DZIAŁ II OPIS PRZEDMIOTU ZAMÓWIENIA – CZĘŚĆ II
UZUPEŁNIENIE PROGRAMU FUNKCJONALNO – UŻYTKOWEGO
PYTANIA I ODPOWIEDZI:

PROJEKTOWANA POMPOWNA

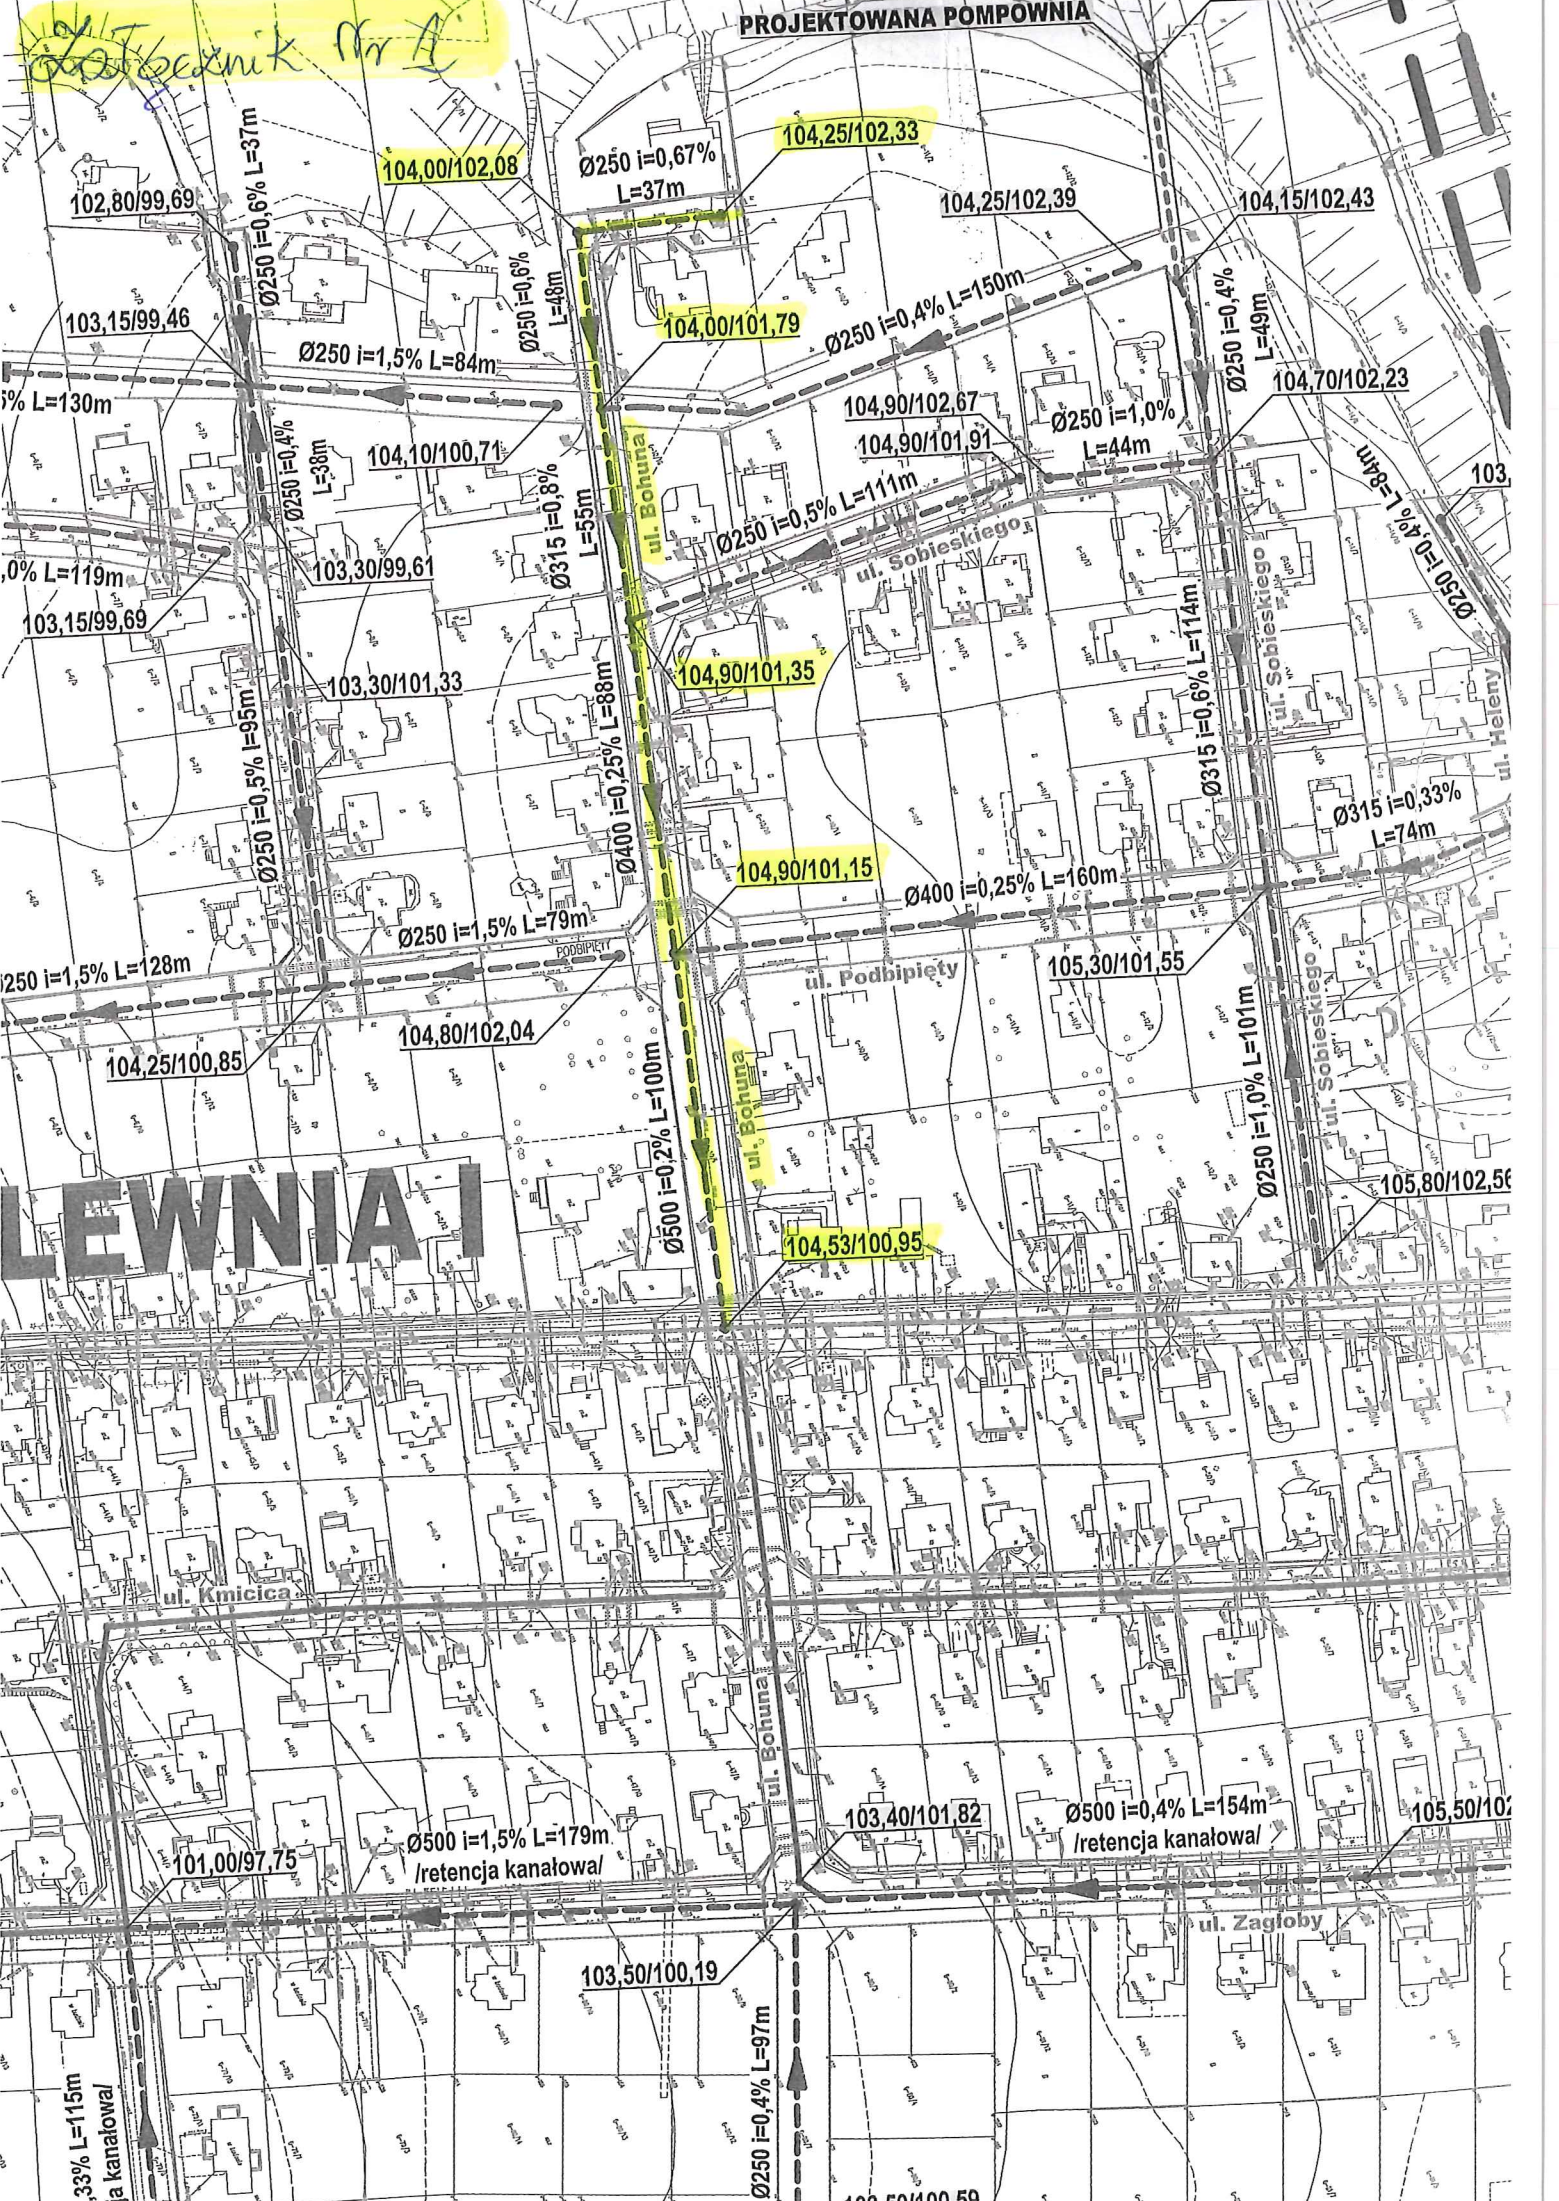
Na jakich rzędnych należy zaprojektować dno kanału deszczowego.

Prosimy o jednoznaczne określenie czy na odcinkach nie ujętych w koncepcji należy uwzględnić sieć kanalizacji deszczowej czy odwodnienie powierzchniowe drogi?

Proszę o wyjaśnienia czy Wykonawca ma przyjąć długość wyprowadzenia ulicy poprzecznej na 25mb i przedłużyć kolektory deszczowe wg średnic z koncepcji Inwestora zakończone korkiem, czy wystarczy długość wyprowadzenia ulicy poprzecznej 8mb bez przedłużenia kolektora deszczowego.

Rzędne dna kanału deszczowego należy zaprojektować zgodnie z danymi zamieszczonymi na załączniku graficznym stanowiącym załącznik nr 1.

Zgodnie z załącznikiem nr 1 do niniejszego pisma należy uwzględnić wyprowadzenie ulic poprzecznych na odcinku 25mb (branża drogowa i sanitarna) położonych po

prawej stronie od ulicy Bohuna, natomiast na odcinku 8mb (branża drogowa) położonych po lewej stronie od ulicy Bohuna.

Zgodnie z załącznikiem nr 1 należy uwzględnić wyprowadzenie ulic poprzecznych na odcinku 25mb (branża drogowa i sanitarna) położonych po prawej stronie od ulicy Bohuna, natomiast na odcinku 8mb (branża drogowa) położonych po lewej stronie od ulicy Bohuna.
